Krycí list ZBV			
Název Stavby dle SoD: III/27515 Kolomuty, most ev.č. 27515-7 přes Klenici za Kolomuty Název stavebního objektu/provozního souboru (SO/PS): SO 201 Rekonstrukce mostu ev.č. 27515-7		Číslo SO/PS / / pořadí Změny SO/PS: SO 201/004	Číslo ZBV: 05.3
Objednatel: Krajská správa a údržba silnic Středočeského kraje, příspěvková organizace Zborovská 81/11, 150 00 Praha 5, Smíchov IČ: 00066001			
Zhotovitel: SaM silnice a mosty a.s. Máchova 1129, 470 01 Česká Lípa IČ: 25018094			
Rekapitulace ZBV č. 5 dle Skupin 1, 2, 3, 4, 5			
ZBV č./ Skupina	Cena navrhovaných Změn záporných	Cena navrhovaných Změn kladných	Cena navrhovaných Změn záporných a Změn kladných celkem

Název Stavby dle SoD: III/27515 Kolomuty, most ev.č. 27515-7 přes Klenici za Kolomuty Název stavebního objektu/provozního souboru (SO/PS): SO 201 Rekonstrukce mostu ev.č. 27515-7	Číslo SO/PS / / pořadí Změny SO/PS: SO 201/004	Číslo ZBV / Skupina změny: 05.3
Strany smlouvy o dílo SMLD-0152/00066001/2024 na realizaci uvedené Stavby uzavřené dne 20.02.2024 (dále jen Smlouva): Objednatel: Krajská správa a údržba silnic Středočeského kraje, příspěvková organizace se sídlem Zborovská 81/11, 150 00 Praha 5, Smíchov Zhotovit

Zaměření kubatury výkopu založení OP1, OP2

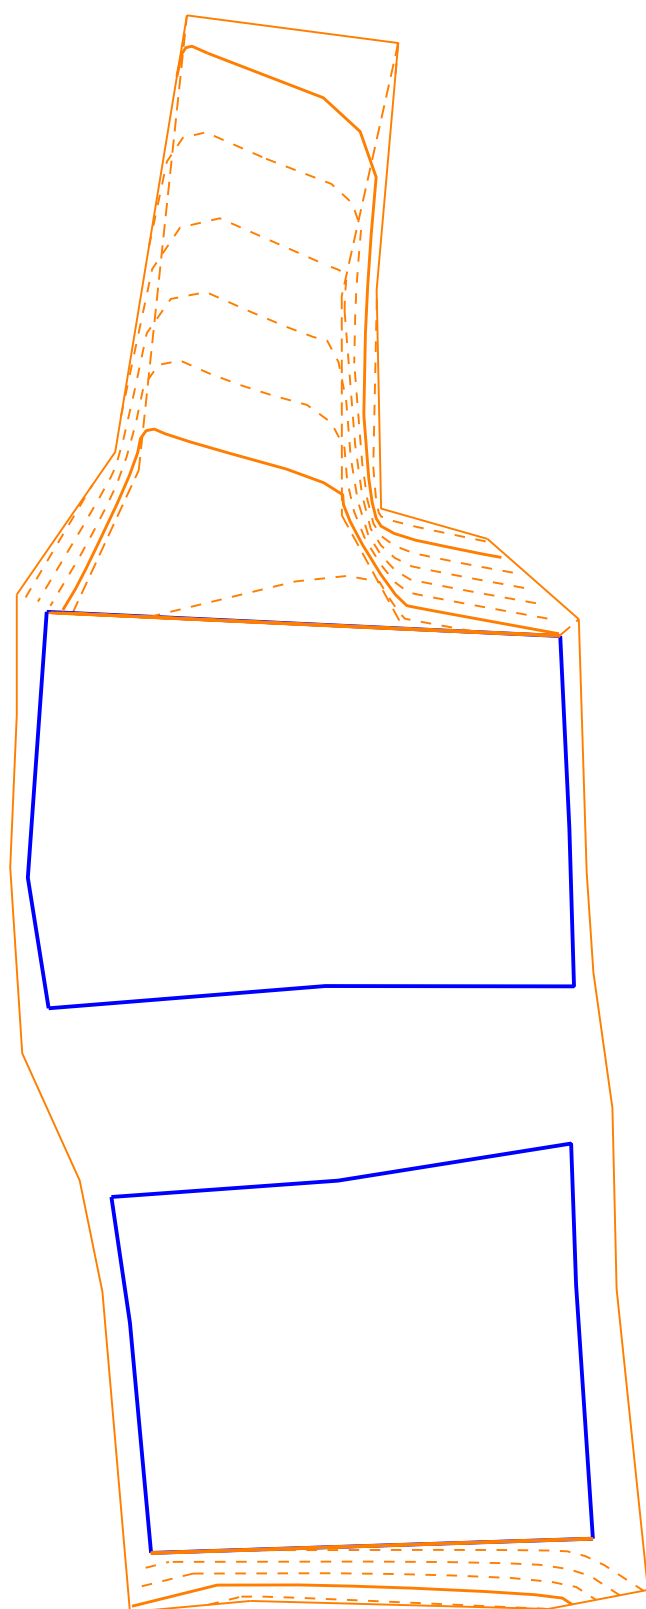
Zaměření výkopů bylo provedeno polární metodou z přechodného stanoviska určeného protínáním na body vytyčovací sítě stavby, výšky určeny trigonometricky. Kubatura výkopu byla vypočtena porovnáním DMT výkopů a původního terénu.

Kubatura výkopu OP1 : 437.73m³Kubatura výkopu OP2 : 570.31m³
